Efni: Svör Veitna við umsögnum vegna fyrirspurnar matsskyldu vegna jarðhitanýtingar í Ölfusi

Hér að neðan eru samantekin svör Veitna við umsögnum umsagnaraðila vegna fyrirspurnar um matsskyldu framkvæmda vegna jarðhitanýtingar á Bakka og Fiskalóni í Ölfusi. Umsagnir bárust frá:

Mynd 2 Vinnsla úr holum EB-01 og þS-01 og vatnsborð í holu þS-01

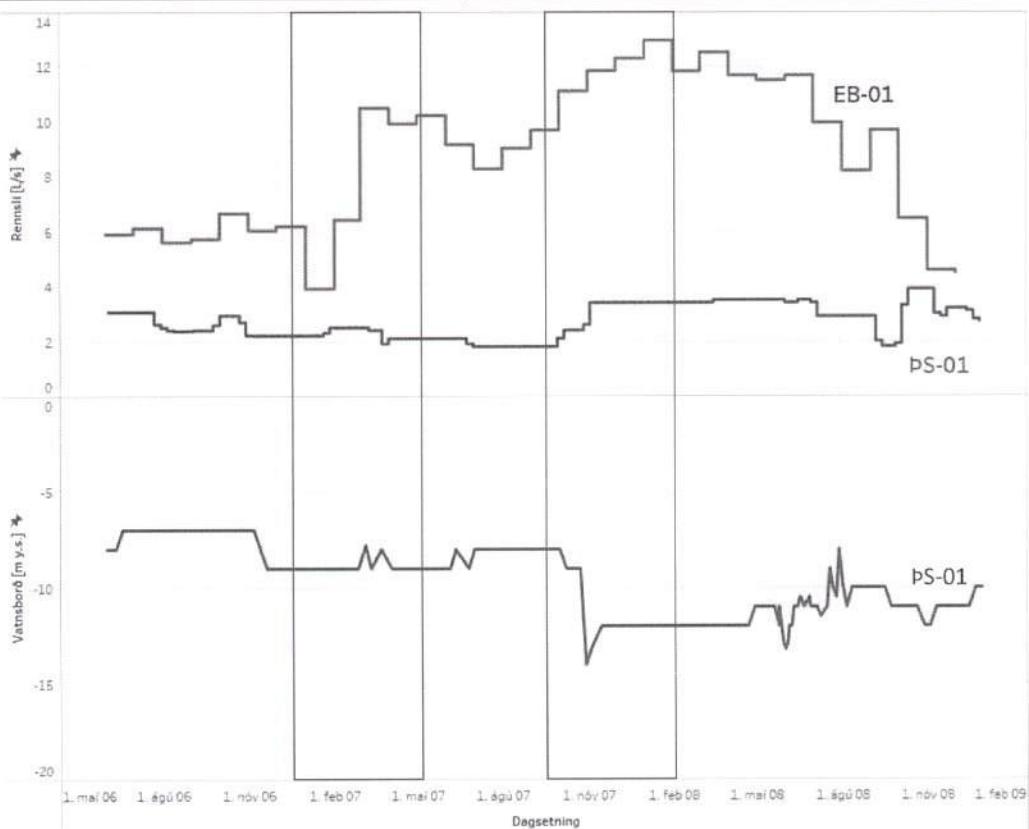
Náttúrufræðistofnun Íslands	Gera þarf betur grein fyrir þeim gögnum sem vitnað er í á bls. 9 og sem benda ekki til þess að það sé „þrýstisamband“ á milli Bakka og Fiskalóns.	Í matsskyldufyrirspurn Veitna vegna framkvæmda til að auka vinnslugetu Þorlákshafnar- og Ölfusveitu kemur fram að vatnsborðs- og vinnslugögn bendi ekki til að þess að þrýstisamband sé á milli Bakka og Fiskalóns. Þar kemur fram að þetta byggi á því að vatnsborð í holum þS-01, á Fiskalóni, og EB-01, sem er sú hola á Bakka sem næst er Fiskalóni, sveiflist ekki í takt. Það skal tekið fram að með þessu er ekki verið að fullyrða að þrýstisamband sé ekki til staðar heldur einfaldlega að fyrirliggjandi gögn sýni ekki fram á það með óyggjandi hætti. Nið óskar, í umsögn sinni, eftir því að frekari grein sé gerð fyrir þeim gögnum sem þarna er vísað til. Það er réttmælt ábending sem sjálfsagt er að verða við. Mynd 2 hér að neðan sýnir þau gögn sem vísað er til í matsskyldufyrirspurninni. Þar má sjá vinnslu úr holum EB-01 og þS-01 ásamt vatnsborði í þS-01 á tímabilinu frá 1. maí 2006 til 1. febrúar 2009. Grænu ferhyrningarnir draga fram tvö tímabil þar sem sjá má mikla vinnsluaukningu í EB-01 við

stöðuga vinnslu úr þS-01. Þessi tímabil eru veturnar og vor 2007 og svo frá hausti 2007 fram á góðu 2008. Á fyrra tímabilinu jókst vinnsla úr EB-01 úr 4 L/s í rúma 10 L/s á þremur mánuðum. Á sama tíma voru vinnsla og vatnsborð í þS-01 nánast alveg stöðug.

Á síðara tímabilinu jókst vinnslan í EB-01 frá tæpum 10 L/s í um 13 L/s á 5 mánuðum. Í upphafi tímabilsins jókst vinnslan úr þS-01 frá ca 2 L/s í 3 L/s. Vatnsborðið í þS-01 bregst skart við aukningu á vinnslu úr þS-01 en helst svo klettstöðugt þegar vinnslan úr þS-01 hafði náð stöðugu gildi á sama tíma og vinnslan úr EB-01 fór vaxandi.

Stöðugt vatnsborð í þS-01 á þessum tveimur tímabilum, þegar vinnsla í EB-01 er að aukast umtalsvert, bendir ekki til þess að þrýstisamband milli þessara holna sé sterkt ef það er til staðar á annað borð.
